Miasto Toruń

Raport z konsultacji społecznych dotyczących wypracowania koncepcji przebudowy Placu Rapackiego

Urząd Miasta Torunia

Maj 2013 r.

Rysunki do uwagi nr 31 (autorstwa p. Krzysztofa Ryby):

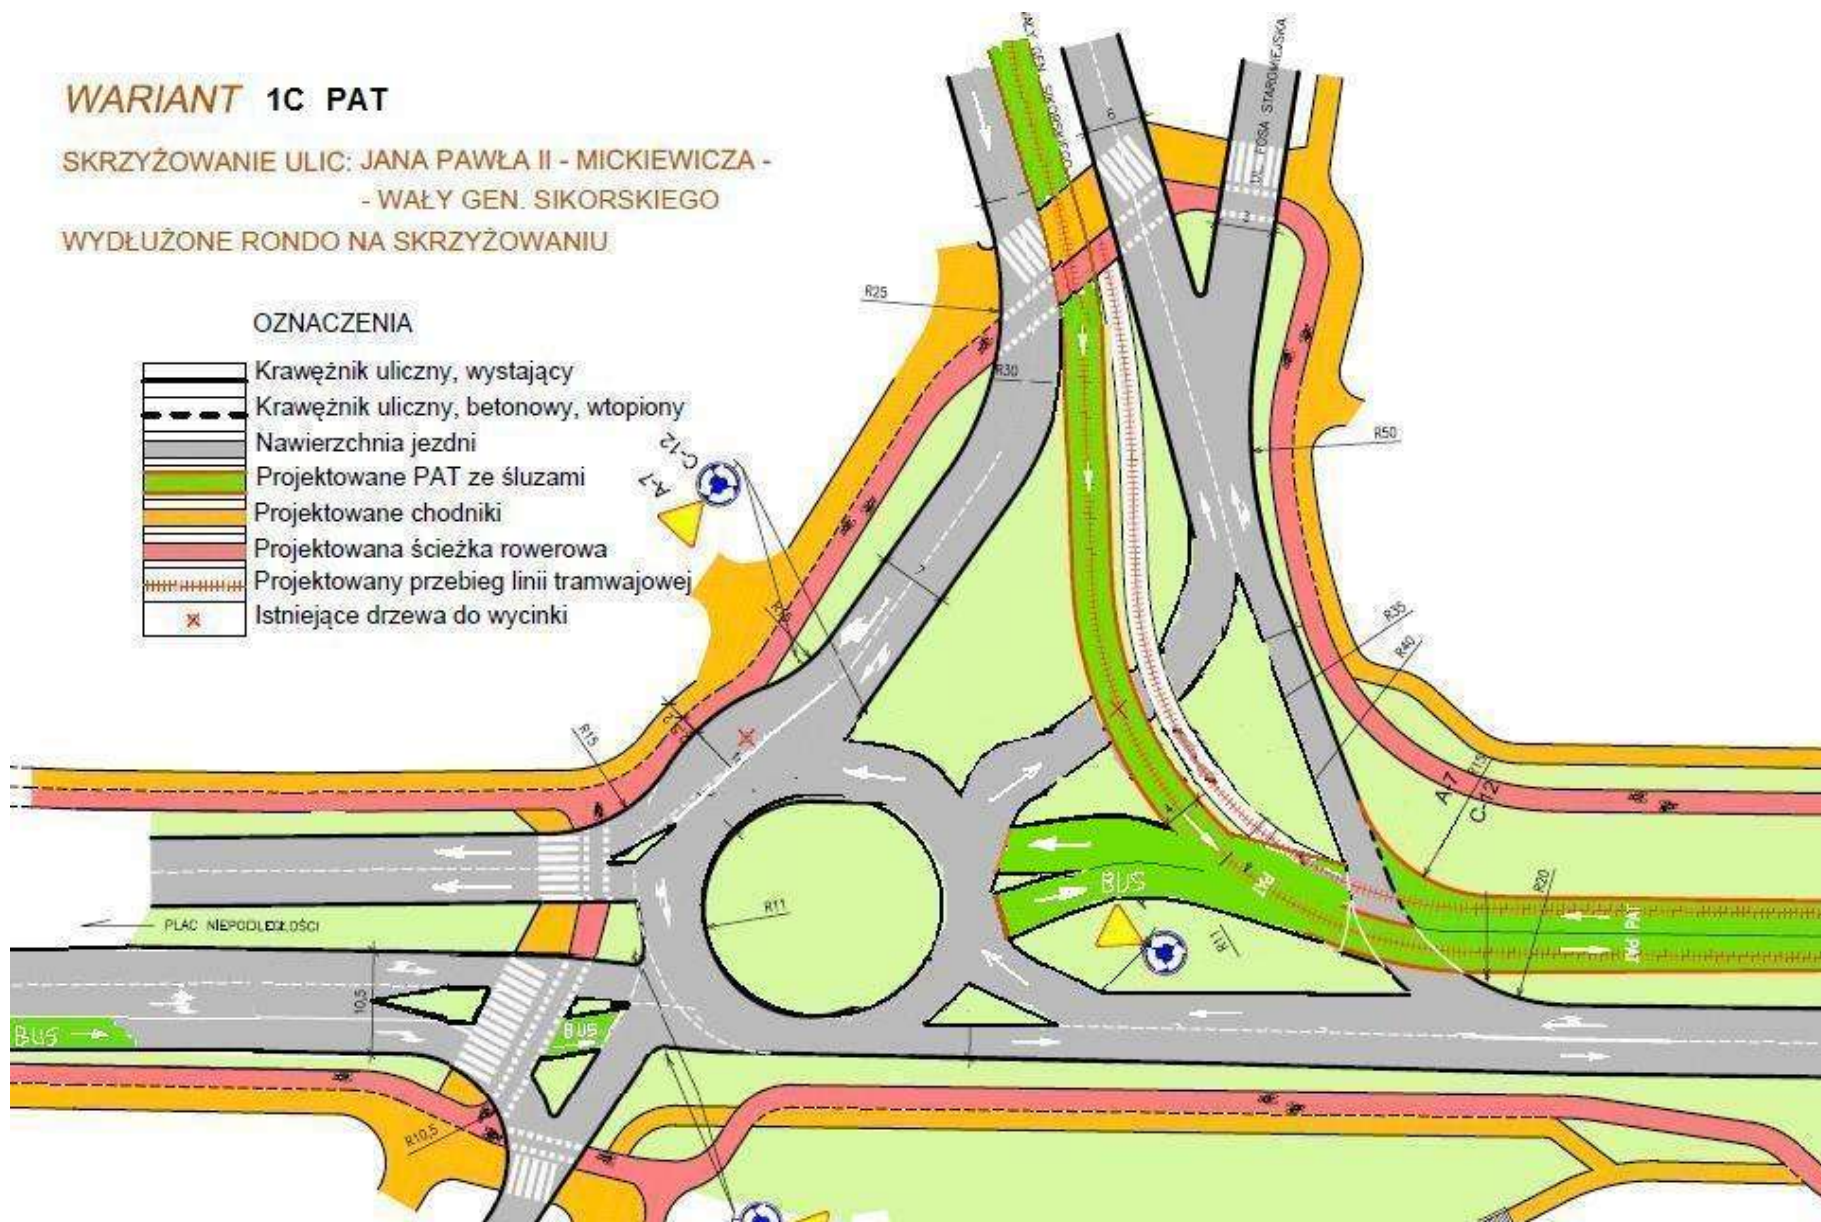
OPIS zmodyfikowanego wariantu 1B (patrz pkt. 31 powyższej tabeli)

Poniższy rysunek przedstawia koncepcję skrzyżowania Jana Pawła II - Mickiewicza - Wały gen. Sikorskiego.

Wprowadza klasyczne rondo, do którego:

- 1) Od Placu Niepodległości ulica Aleje Jana Pawła II ma trzy pasy, (z czego jeden to BUS-pas). Przed samym skrzyżowaniem zostaje zawężona do dwu pasów, z czego jeden jest pasem specjalnym tylko dla autobusów. Skręt w ulicę Mickiewicza odbywa się z BUS-pasa.
- 2) Od placu teatralnego ulicą Wały gen. Sikorskiego wiodą dwa pasy, (z czego jeden to BUS-pas/PAT).
- 3) Na rondo autobusy komunikacji miejskiej mogą wjechać i zjechać wydzielonymi dla siebie pasami.

Plac Rapackiego - Konsultacje Społeczne - Koncepcja Przebudowy

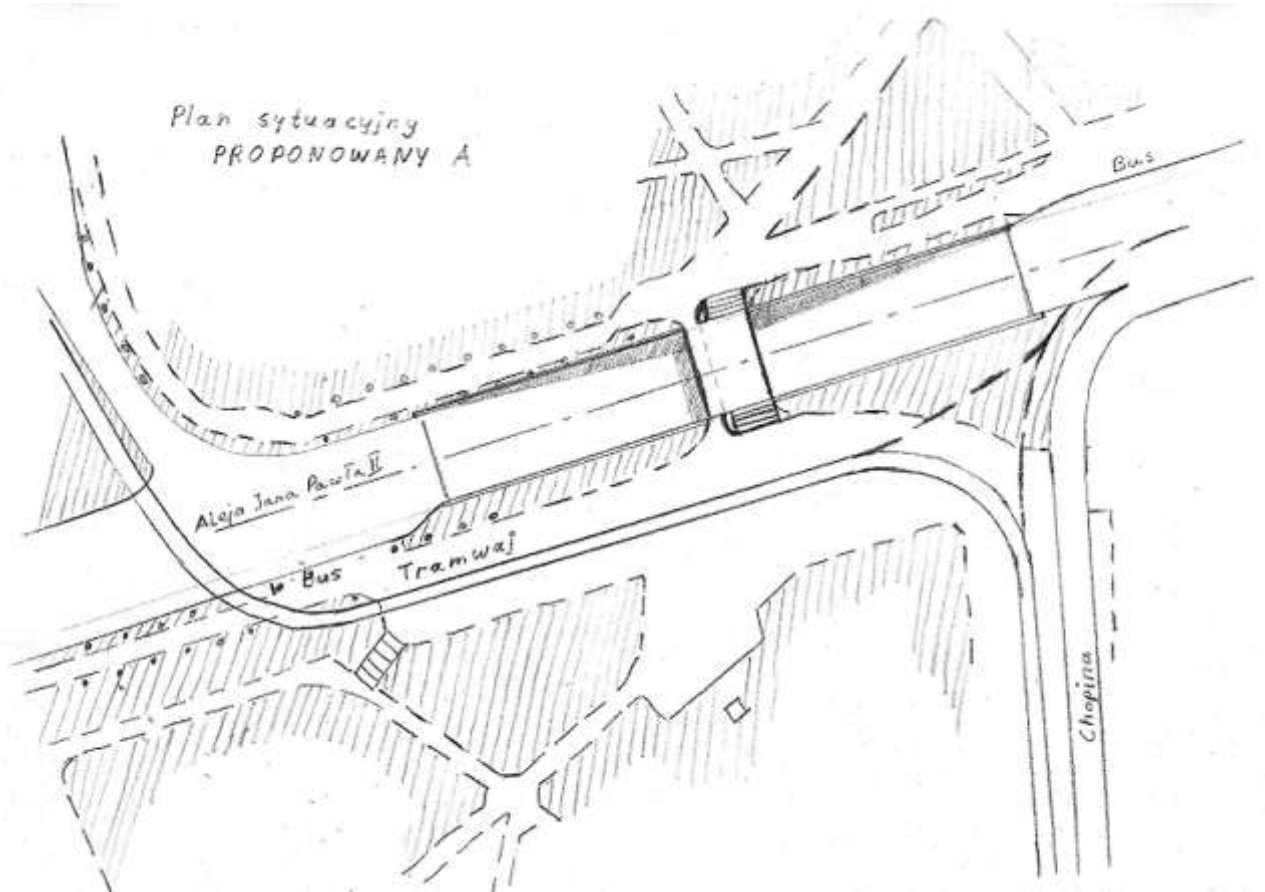
W związku z prowadzonymi konsultacjami społecznymi w sprawie zmian na Placu Rapackiego przedstawiam zmodyfikowaną wersję zgłoszonej wcześniej mojej propozycji.

1. Przeniesieniu torowiska na zachód na obecny chodnik i prawą jezdnię Alei w kierunku mostu oraz wykonanie zintegrowanych przystanków PAT (zachowanie możliwości ewentualnego połączenia z linią Nr 4. przez most).
2. Płynne obniżeniu poziomu Alei Jana Pawła II na odcinku długości 100 m. o 4,5 m. w środkowej części tego odcinka.
3. Zwężenie obniżonej części Alei IP II o szerokość przeniesionego torowiska.
4. Wykonanie kładki dla pieszych i rowerzystów na obecnym poziomie gruntu, nad środkiem tego obniżonego odcinka.

1. Wydzielenie komunikacji pieszej (i rowerowej) bezkolizyjne przejście, poprawa bezpieczeństwa.
2. Poprawa elastyczności i płynności ruchu samochodów.
3. Poprawa bezpieczeństwa i warunków korzystania z komunikacji miejskiej PAT.
4. Zmniejszenie hałasu na placu i przy fontannie Cosmopolis.
5. Zachowanie otwartej przestrzeni krajobrazowej.
6. Zachowanie obecnego ładu przyrodniczego, kulturowego – połączenie Starówki i Bydgoskiego Przedmieścia i infrastrukturalnego (przebudowa nie koliduje z przebiegiem strugi oraz mediów: wod – kan, gaz).
8. Możliwość poprowadzenia linii tramwajowej na most w miarępotrzeb.
9. Możliwość prowadzenia prac etapami bez potrzeby ograniczania ruchu.
10. Stosunkowo niskie koszty przy uzyskanych efektach takiego rozwiązania

1. Wyjazd z ul. Chopina tylko w prawo na most.
2. Wycięcie 7 drzew.
